**GTEC** Doc. Electric Diagram Cod. SE-9ALBTPSK30EB\_REV.05 Pag. 4 / 9

Oggetto: LibraPro TP 30K

## VARIATION:

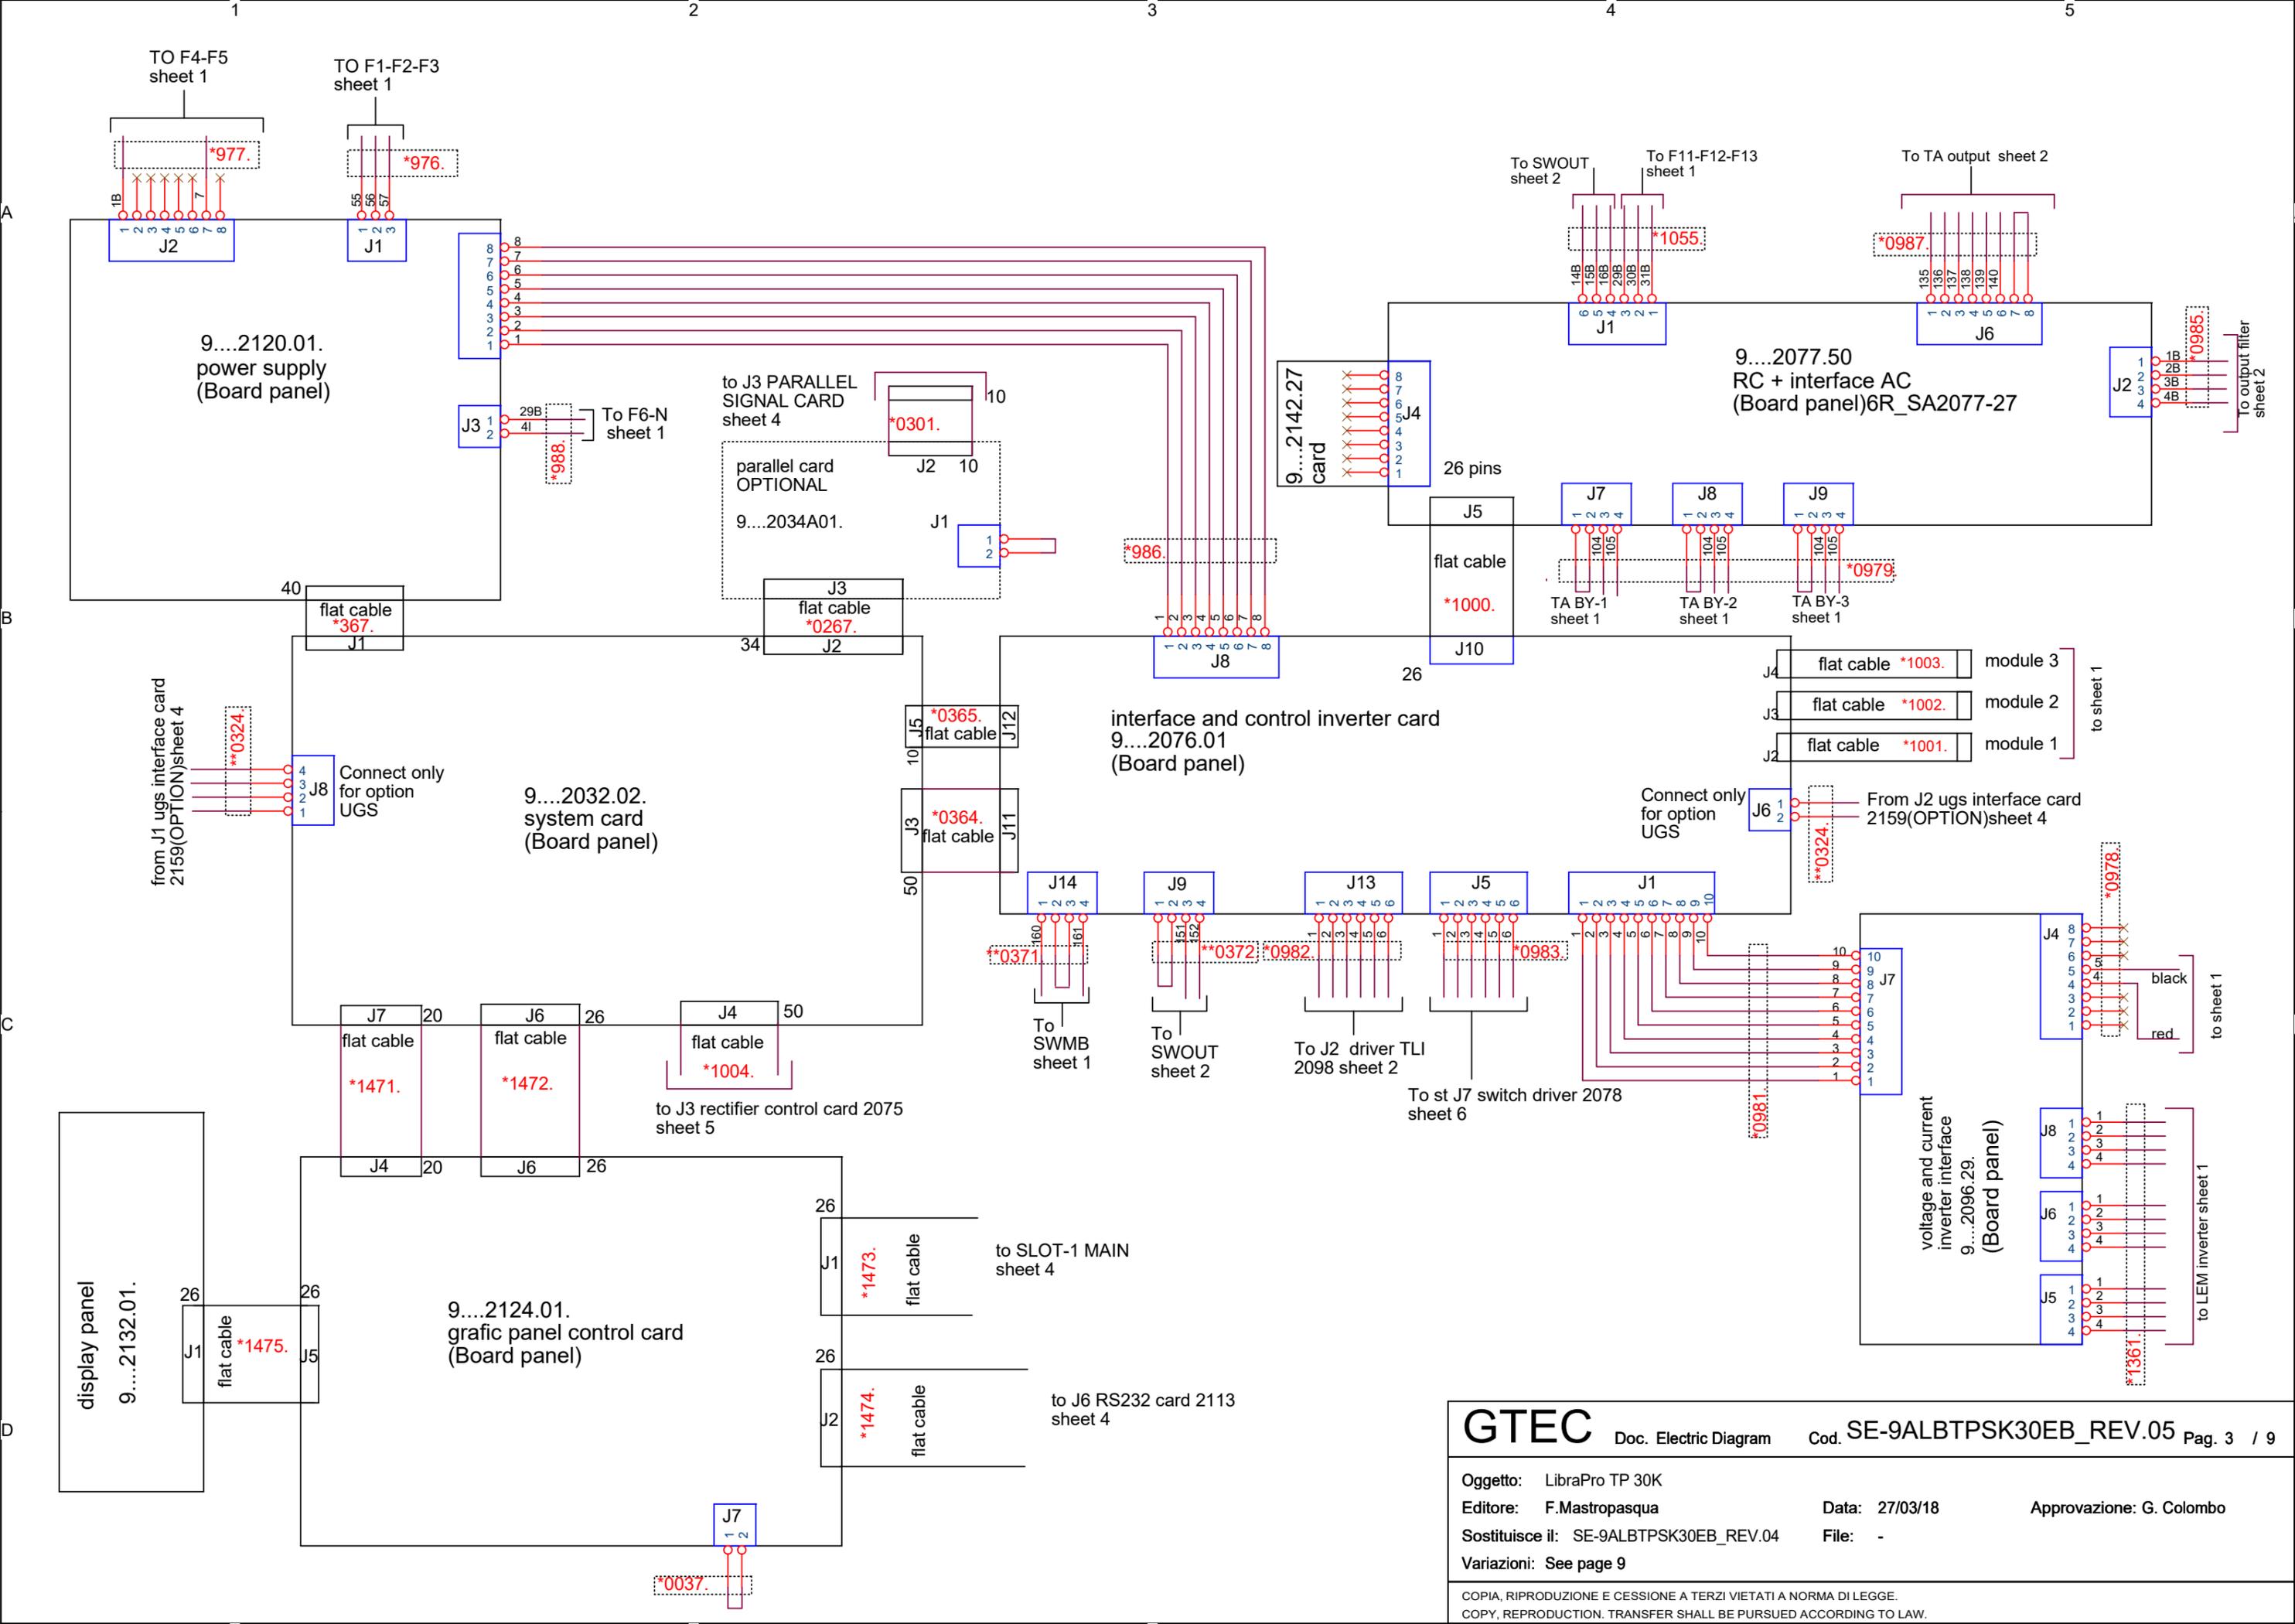
Change output power cable sequence (14,15,16 and 17,18,19) sheet 2

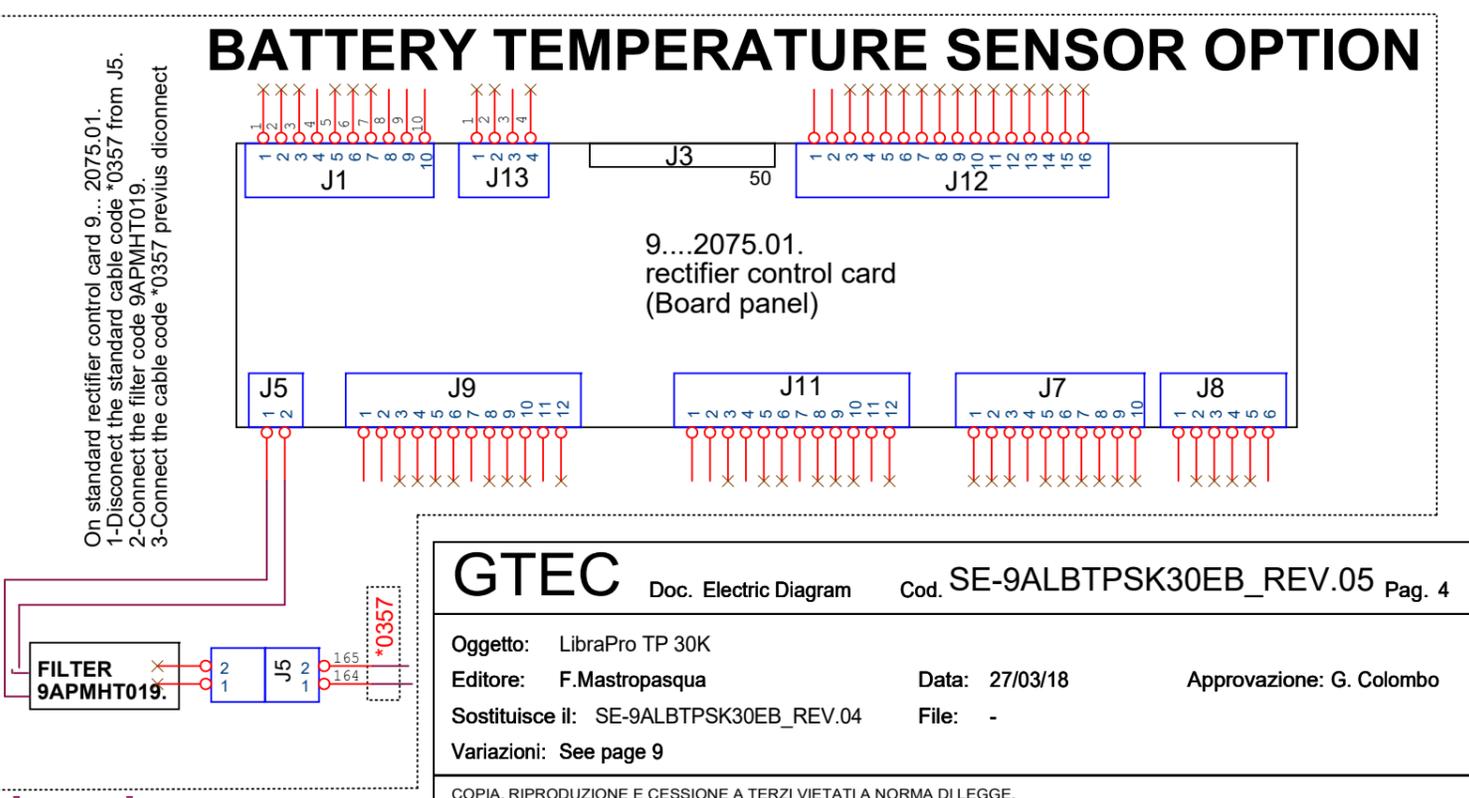
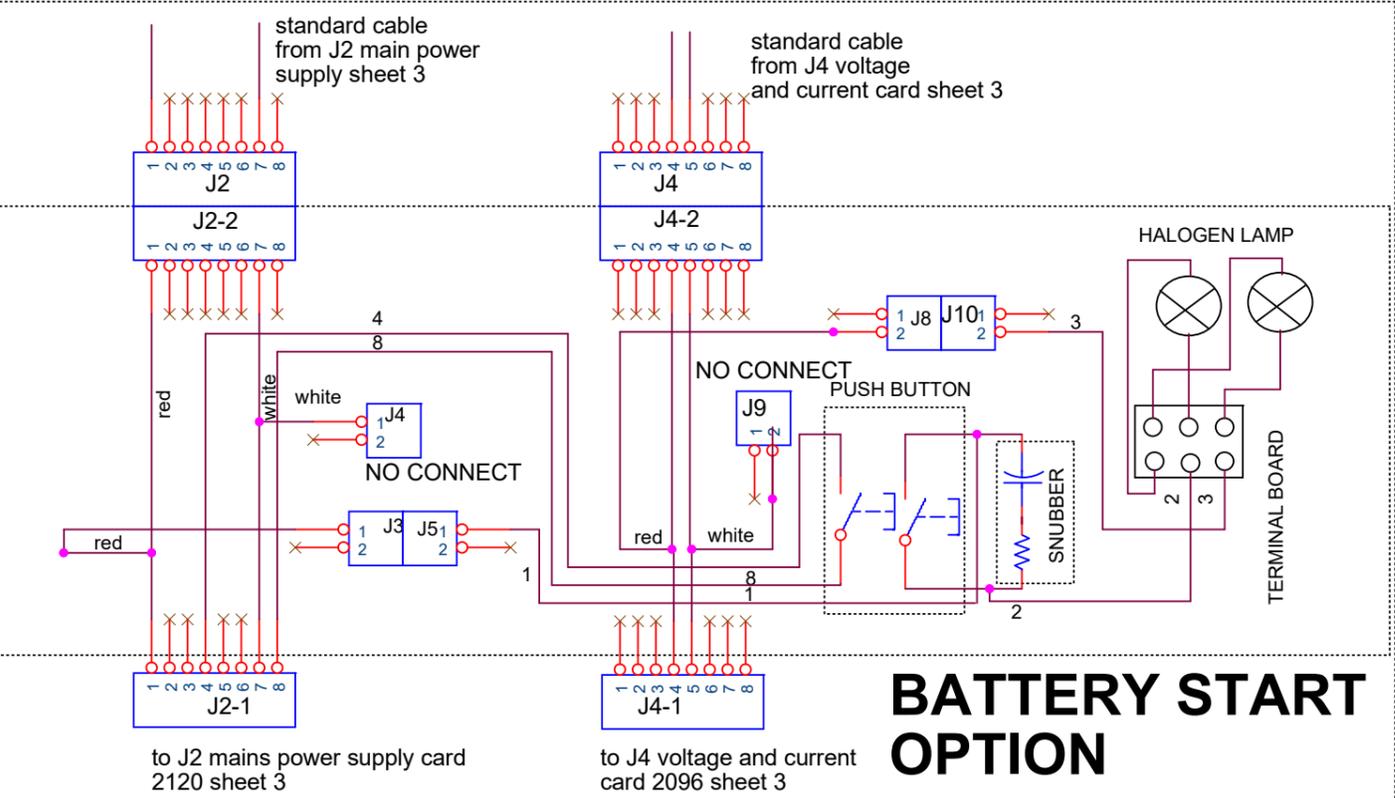
Change UGS interface card from 9....2092.02 to 9....2159.01. sheet 4
